ADENDA N° 02/2020
CONTRATACION DIRECTA CD Nº 08/2020 ID 383489
CONSTRUCCION DE CASETA TIPO ATM, REPARACION DE LOCAL DE LA JUNTA MUNICIPAL Y CONSTRUCCION DE ALCANTARILLADO EN EL DISTRITO DE JOSE DOMINGO OCAMPOS

FECHA: 30/06/2020

LOTE Nº 03 CONSTRUCCION DE CASETA TIPO ATM EN LA ZONA URBANA DE JOSE DOMINGO OCAMPOS

REFERENCIA

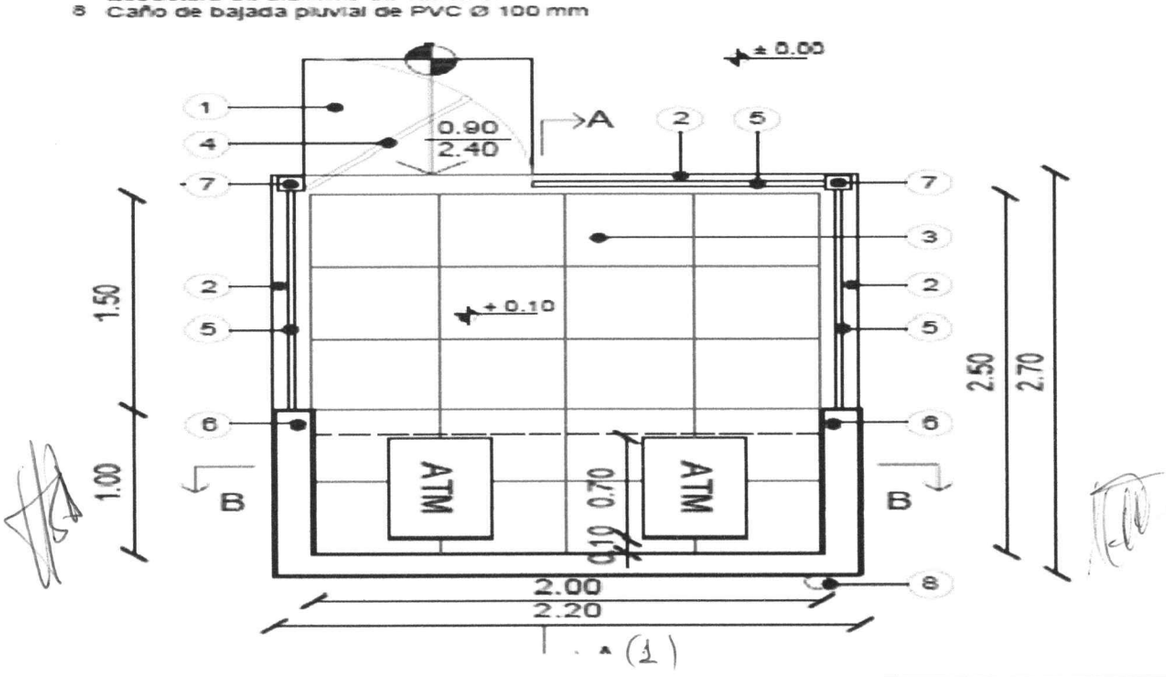
Teniendo en cuenta el sistema de adjudicación por Lotes, en vista al cambio del item 1.2 se modifica también las especificaciones técnicas del LOTE 03, quedando redactado de la siguiente manera:

1 Rampa de hormigon ranurada. Terminacion pintura deportiva color marron tabaco.
2 Guarda de porcelanato anti deslizante no pulido
3 Piso y zocalo de porcelanato 50x50 cm pulido
4 Puerta de vidrio templado de 10 mm incoloro con manijon tipo H de aleacion de aluminio de 1.00 m.
5 Cerramiento fijo de vidrio templado de 10 mm incoloro
6 Muro de placa cementicia, con texturado y pintura, ambos interior - exterior
7 Estructura de aluminio de 10x10 cm
8 Caño de bajada pluvial de PVC Ø 100 mm

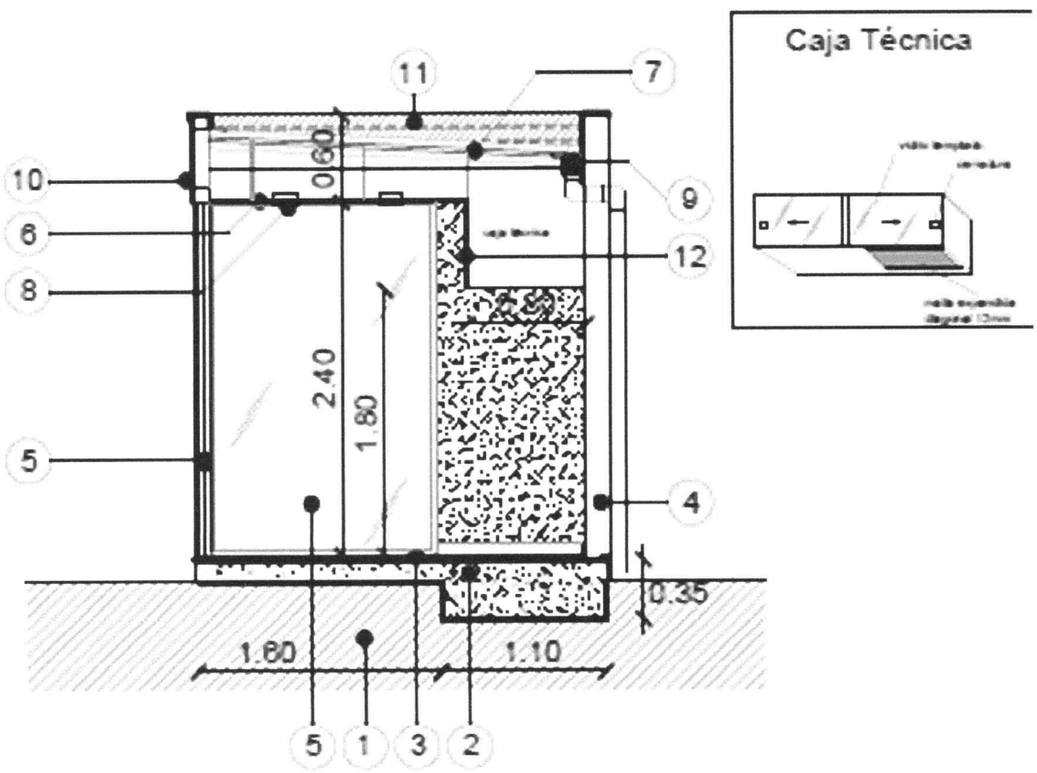
1 Terreno natural
2 Base de hormigón armado con doble parrilla de 20 x 20 cm con varillas de Ø10 mm caras superior e inferior, con medidas de 2.20 m por 1.10 m por 0.35 m de altura.
Base de hormigón armado con doble parrilla de 20 x 25 cm con varillas de Ø8 mm caras superior e inferior, altura de base 0.15 cm sobre suelo existente, con medidas de 2.20 m por 1.60 m por 0.35 m de altura.
3 Piso y zócalo de porcelanato 50x50 cm pulido.
4 Muro de placa cementicia, con texturado y pintura, ambos interior y exterior
5 Cerramiento fijo de vidrio templado incoloro de 10 mm.
6 Cielorraso de durlock verde (antihumedad)
7 Techo de chapa de zinc acanalada N° 24 con aislación térmica de membrana doble aluminio de 10 mm, sobre estructura de caño metálico 3"x2" con espesor de 2 mm.
8 Equipo de iluminación tipo panel LED 20x20 de 18w embutida en cielorraso (03 unidades) accionada por fotocélula.
9 Canaleta embutida de chapa galvanizada N° 26 de desarrollo 40

10 Cartelería con letras corpóreas de plástico termocontraible con iluminación LED, según especificaciones adjuntas. En el anexo ver mas detalles sobre el ítem.
11 Babeta de chapa galvanizada N° 26 para protección de unión entre pared y techo de chapa. Con refuerzo de tramafix e impacril en las uniones.
12 Tapa para mantenimiento de equipo. Vidrio templado corredizo con cerradura.

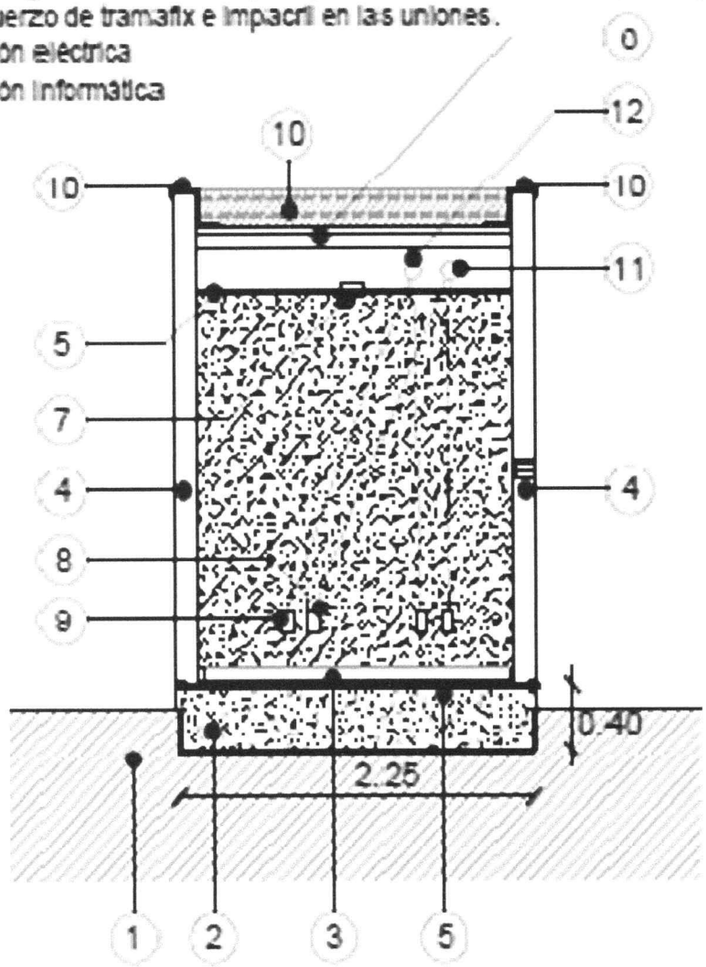
1 Terreno natural

2 Base de hormigón armado con doble parrilla de 20 x 20 cm con varillas de Ø10 mm caras superior e inferior, con medidas de 2.20 m por 1.10 m por 0.35 m de altura.
Base de hormigón armado con doble parrilla de 20 x 25 cm con varillas de Ø8 mm caras superior e inferior, altura de base 0.15 cm sobre suelo existente, con medidas de 2.20 m por 1.60 m por 0.35 m de altura.

3 Piso y zócalo de porcelanato 50x50 cm pulido

4 Muro de placa cementicia, con texturado y pintura, ambos interior y exterior.

5 Cielorraso de durlock verde (antihumedad)

6 Techo de chapa de zinc acanalada N° 24 con aislación térmica de membrana doble aluminio de 10 mm, sobre estructura de caño metálico 3"x2" con espesor de 2 mm.

7 Equipo de iluminación tipo panel LED 20x20 de 18w embutida en cielorraso (03 unidades) accionada por foto-célula.

8 Toma eléctrica

9 Toma informática

10 Babeta de chapa galvanizada N° 26 para protección de unión entre pared y techo de chapa. Con refuerzo de tramafix e impacril en las uniones.

11 Boca de conexión eléctrica

12 Boca de conexión informática

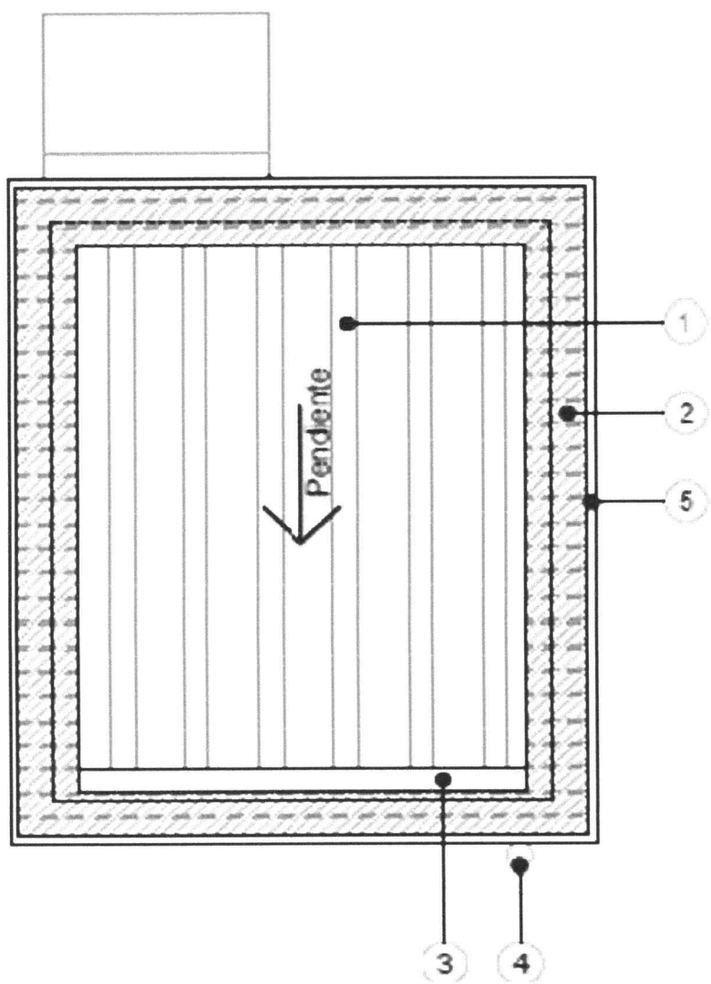
1 Nivel de piso exterior.
2 Puerta de vidrio templado de 10 mm incoloro
3 Manijón tipo H con aleación de aluminio de 1.00 metro
4 Vidrio templado fijo de 10 mm incoloro
5 Estructura de aluminio 10x10 cm
6 Cartelería con letras corpóreas de plástico termocontraíble con iluminación LED, según especificaciones adjuntas. En el anexo ver mas detalles sobre el ítem.
7 Rampa de hormigón ranurada. Terminación pintura deportiva color marrón tabaco.

1 Techo de chapa de zinc acanalada N° 24 con aislación térmica de membrana doble aluminio de 10 mm, sobre estructura de caño metálico 3"x2" con espesor de 2mm.
2 Babeta de chapa galvanizada N° 26 para protección de unión entre pared y techo de chapa. Con refuerzo de tramafix e impacril en las uniones.
3 Canaleta de chapa N° 24 de desarrollo 44
4 Boca de desagüe pluvial
5 Cartelería con base de placas de cemento texturadas y pintadas
